改善箇所説明図

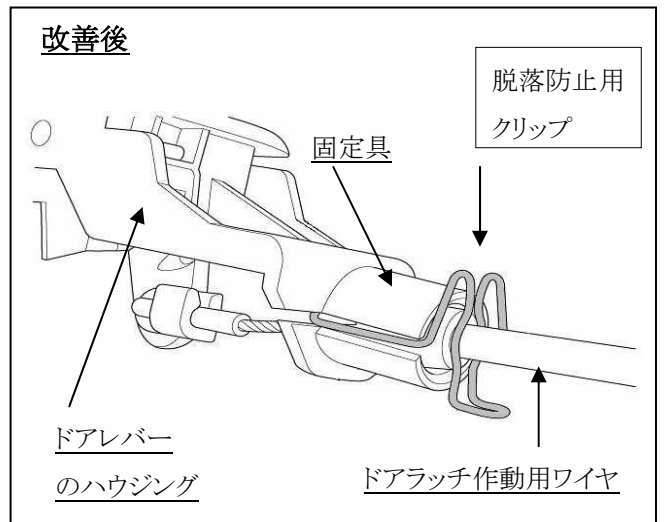
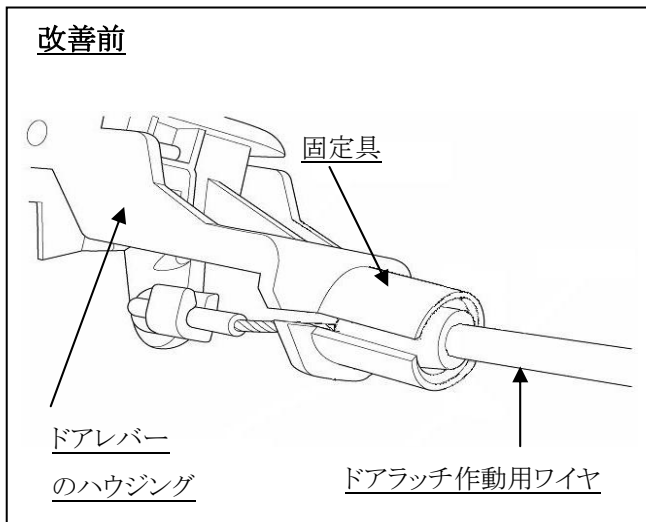
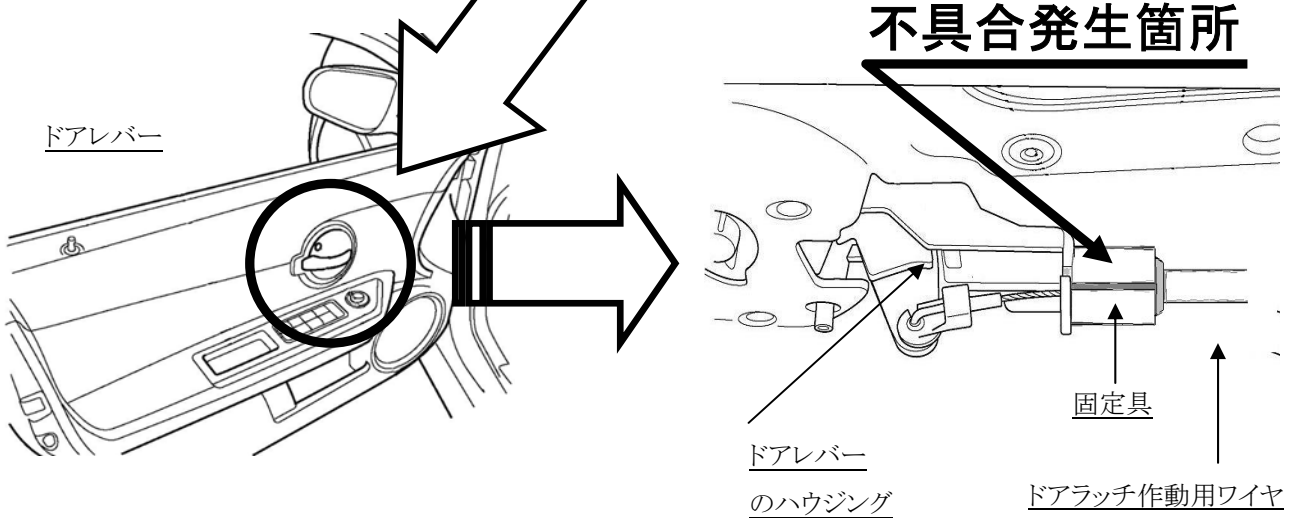
フロントドア内部にあるドアラッチ作動用ワイヤの固定具の構造が不適切なため、繰り返しのドアの開閉操作により、当該固定具からドアラッチ作動用ワイヤが外れることがある。そのため、その状態でドアを閉めると、ドアが開かなくなるおそれがある。

全車両、ドアラッチ作動用ワイヤの固定具に脱落防止用クリップを装着する。

識別： “運転席ドアの下側ドア・ヒンジ・シャフト”の頭部に黄色ペイントを塗布する。
